Datum	21/10/2015
Dokument Nr.	SUPAIR_2015/10_001
Seite	1 / 4

SICHERHEITSMITTEILUNG

TOPIC : ALTIRANDO2RS
Rettergriff-Auslösesystem

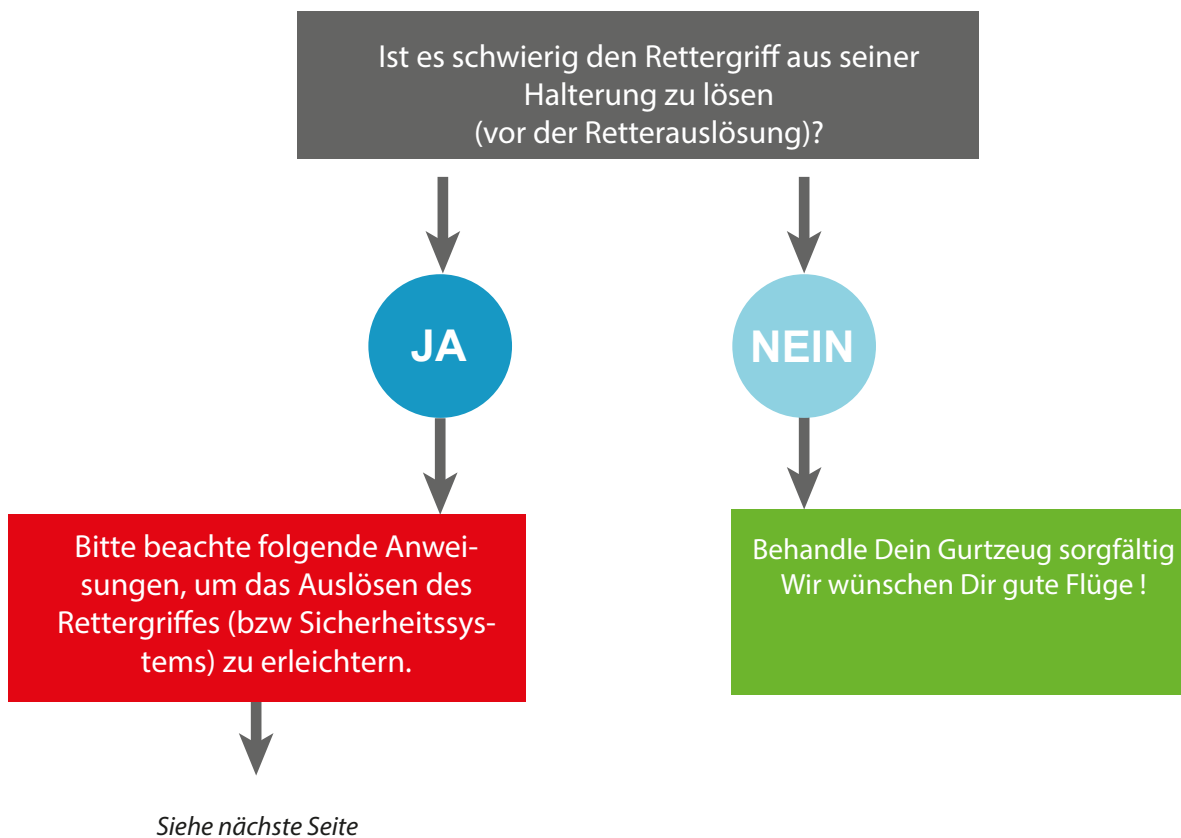
In manchen Fällen kann das Ziehen des Rettergriffes deutlich erschwert sein und die Retterauslösung verlangsamt werden.

Während eines Gurtzeugtests war es schwierig den Rettergriff zu ziehen und aus seiner Halterung zu lösen.

- 2** Mach einen Einschnitt im Klett am äusseren Ende "B"

Das äussere Ende "B" ist dann lose (identisch zum äusseren Ende "A")
